- Ausgabedatum:** 25.10.2023
- Gegenstand:** Einstellen der Ventilbetätigung des Wasserballastes.
- Betroffen:** alle ASW 27-18 „ASG 29“ und ASW 27-18 E „ASG 29 E / Es“
- Material:** Notwendige Ersatzteile können von der Firma Alexander Schleicher GmbH & Co. bezogen werden.
- Hinweise:** Im Kapitel 7.2 des Wartungshandbuchs ist beschrieben, wie die Dichtigkeit der Wassertanks und der Ventile geprüft wird.

**Fig. 1 – Einstellen der Bowdenzüge**

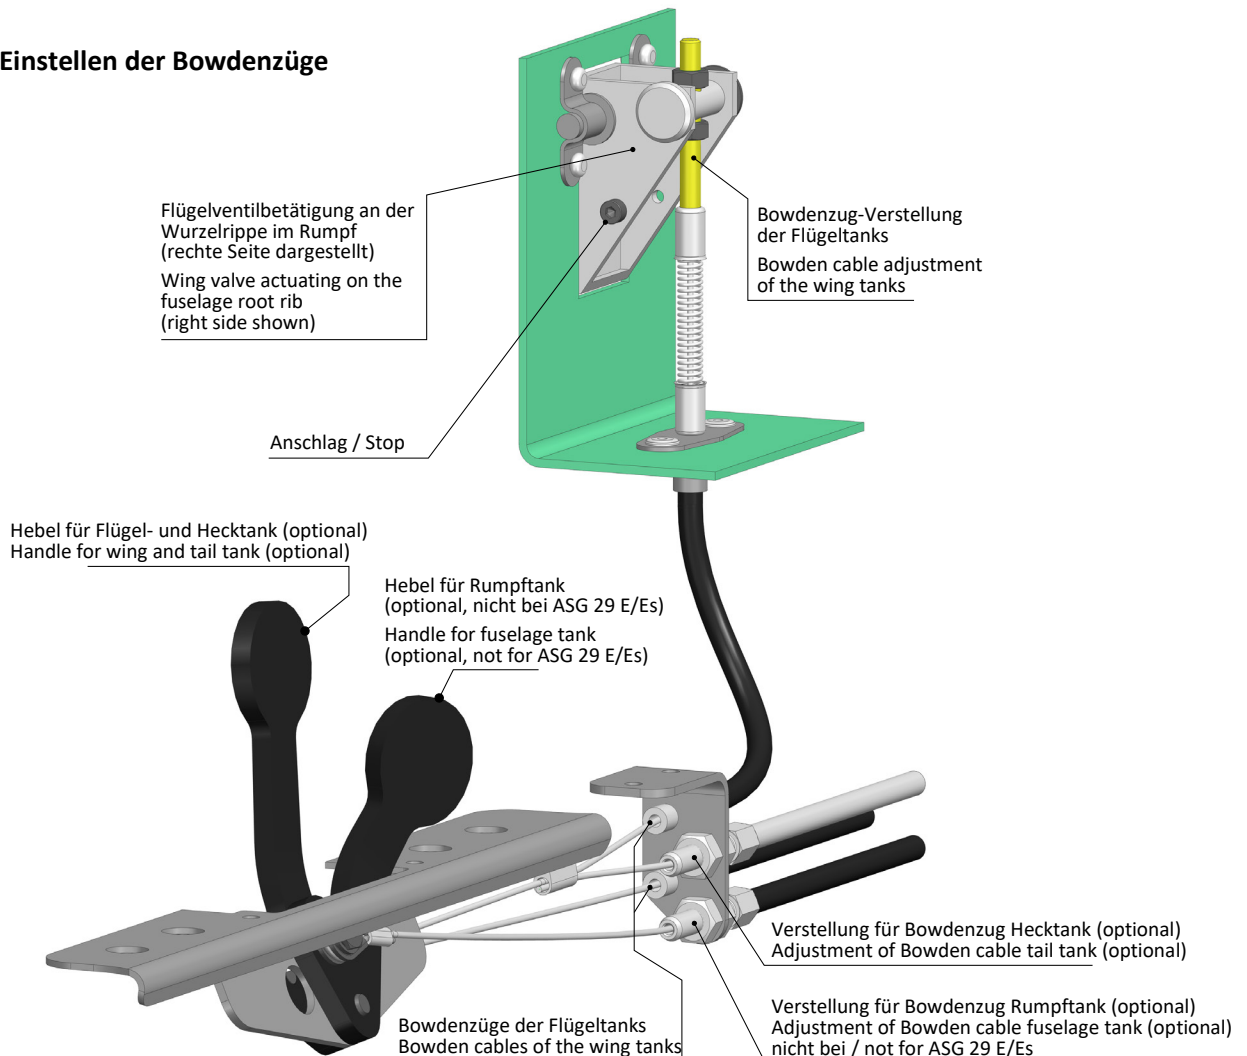
Für ein gleichmäßiges Öffnen der Wasserballastventile sind an verschiedenen Positionen im Rumpf Verstellmöglichkeiten für die Bowdenzüge vorgesehen (siehe Fig. 1). Sie sind wie folgt einzustellen:

**Flügel tanks:** Die Ventilbetätigungen an den Wurzelrippen haben einen Anschlag der verhindert, dass diese zu weit aus dem Rumpf ausschwenken können. Im geöffneten Zustand schwenken diese bis unmittelbar vor den Anschlag. Die Einstellung erfolgt direkt an dem Gewindestück am Ende des Bowdenzuges (siehe Fig. 1).

**Hecktank (optional) / Rumpftank (optional, nicht bei ASG 29 E/Es):** Die Bowdenzüge werden so eingestellt, dass sie in geschlossener Stellung gerade entlastet sind. Sie können an dem Winkel hinter dem Betätigungshebel eingestellt werden (siehe Fig. 1).
